Laudo Técnico em resposta ao Parecer Único N° 257/2013

Descrição do fato: Análise Técnica Referente à Revalidação da Licença Operacional da Barragem de Rejeitos do Fundão
– SAMARCO MINERAÇÃO S/A –

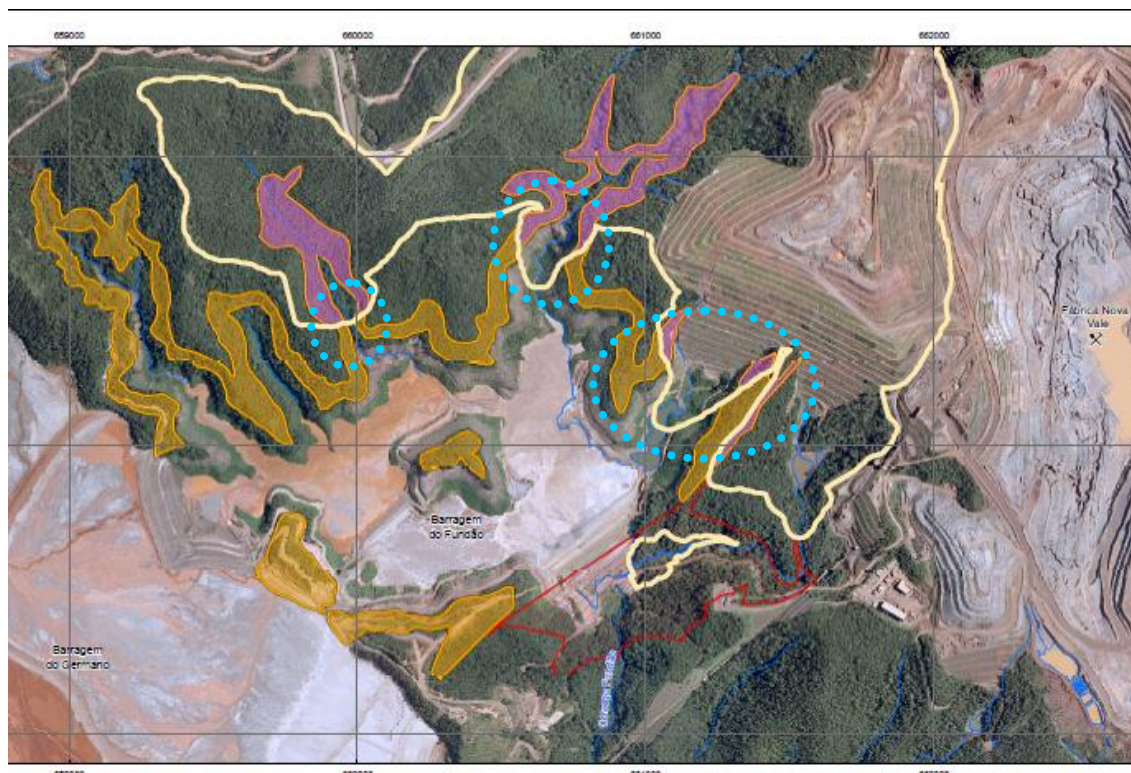
Somente na retificação do Projeto de Utilização Pretendida (PUP) há menção da sobreposição das duas áreas, o que resultou na alteração da área a ser suprimida pela Samarco. A empresa apresentou nova área de supressão, pois algumas áreas inseridas no primeiro documento pertenciam a Pilha de Estéril União, da Vale S/A, conforme Figura 1. Notam-se áreas de contato entre a pilha e a barragem. Esta situação é inadequada para o contexto de ambas estruturas, devido à possibilidade de desestabilização do maciço da pilha e da potencialização de processos erosivos. Embora todos os programas atuem na prevenção dos riscos, o contato entre elas não é recomendado pela sua própria natureza física. A pilha de estéril requer baixa umidade e boa drenagem; a barragem de rejeitos tem alta umidade, pois é reservatório de água.

Recomenda-se que estudos sobre os possíveis impactos do contato entre as estruturas sejam apresentados.

Recomenda-se que a SUPRAM se manifeste tecnicamente sobre a segurança da interação entre os empreendimentos.

Figura 2: Desenho esquemático de saturação do maciço da Pilha União – estágio I.

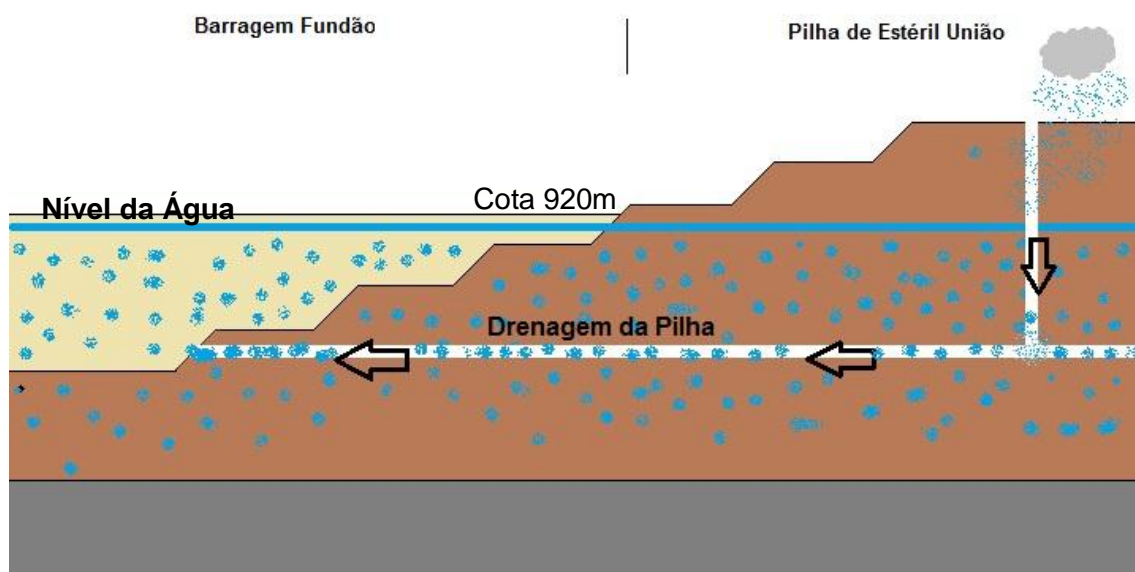
A Figura 2 ilustra, de maneira esquemática, como poderia ser a evolução de um processo de saturação na pilha adjacente à barragem de rejeitos do Fundão. No estágio I (Figura 2) na zona de contato entre a pilha de estéril e a barragem de rejeito, ocorreria a obstrução da drenagem da pilha e tentativa de equilíbrio do nível de água entre ambas as estruturas.

Figura 3: Desenho esquemático de saturação do maciço da Pilha União – estágio II

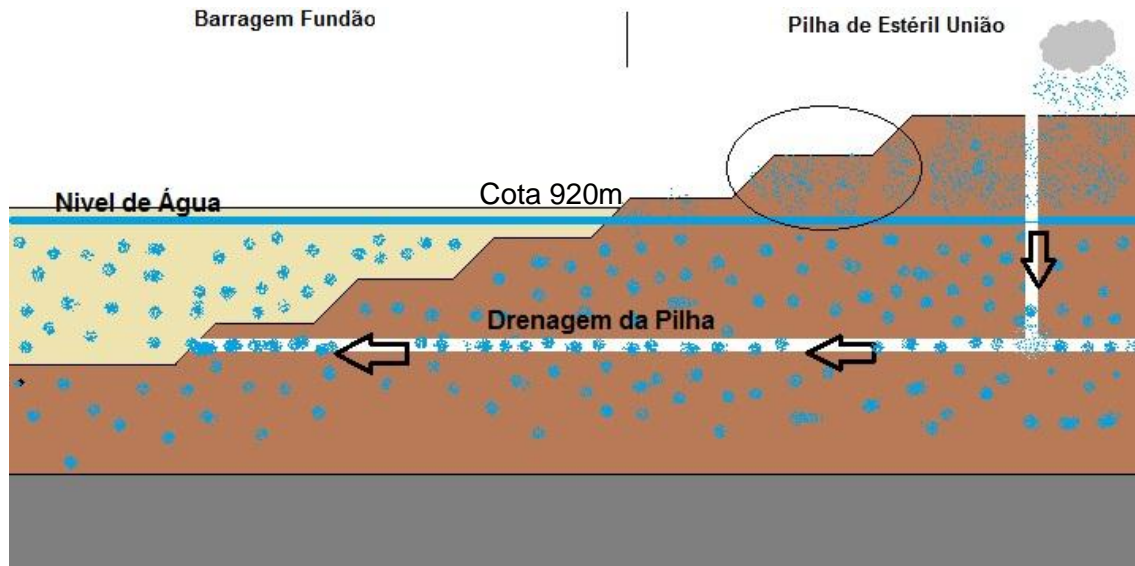
Com a evolução da saturação devido ao fluxo natural das águas superficiais resultantes da precipitação atmosférica (chuva), conforme apresentado na Figura 3 (estágio II), a zona acima do nível de equilíbrio hidrostático ficaria saturada.

Figura 4 - Condições de fluxo de água subterrânea. Fonte: Introdução a Mecânica das rochas/Izabel Christina Duarte Azevedo, Eduardo Antônio Gomes Marques. – Viçosa: UFV 2002. 363p.

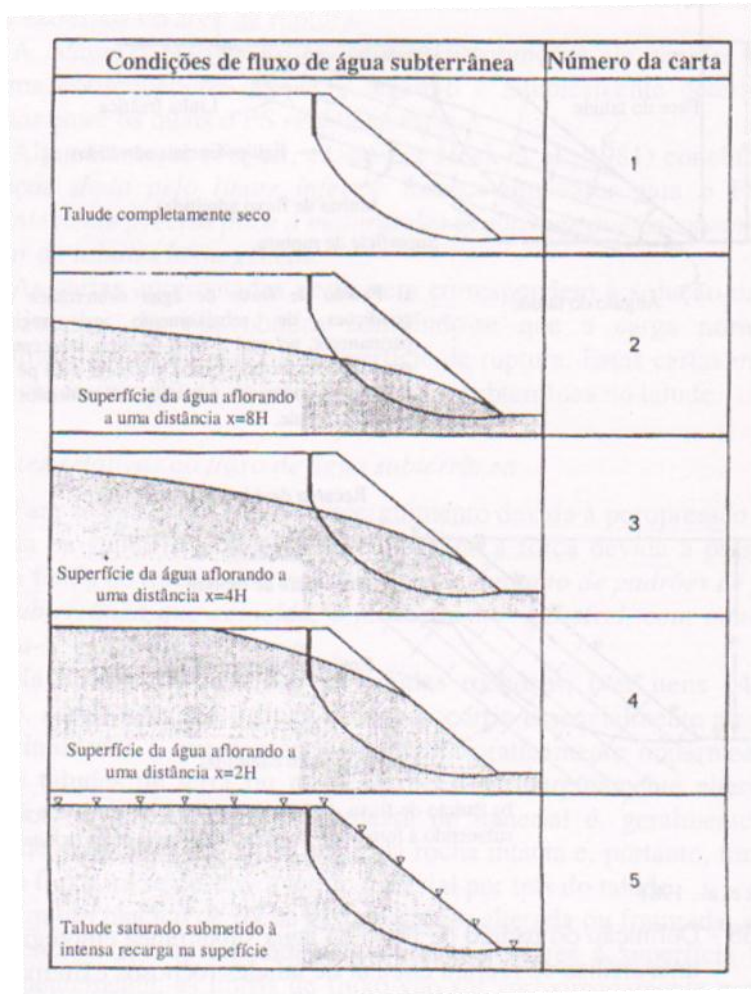
Tal situação ocasionaria a ressurgência de água nas faces dos taludes da pilha de estéril. A Figura 4, mostra de maneira simplificada a evolução em cinco subestágios da saturação e ressurgência de água. Além disso, ilustra a possibilidade de desestabilização da face do talude, resultando num colapso da estrutura.

Dependendo do raio da ruptura neste processo, podem ocorrer vários colapsos em diferentes níveis taludes e criar um fluxo de material com grande massa de estéril se deslocando para jusante em direção ao corpo da barragem do Fundão e adjacências.
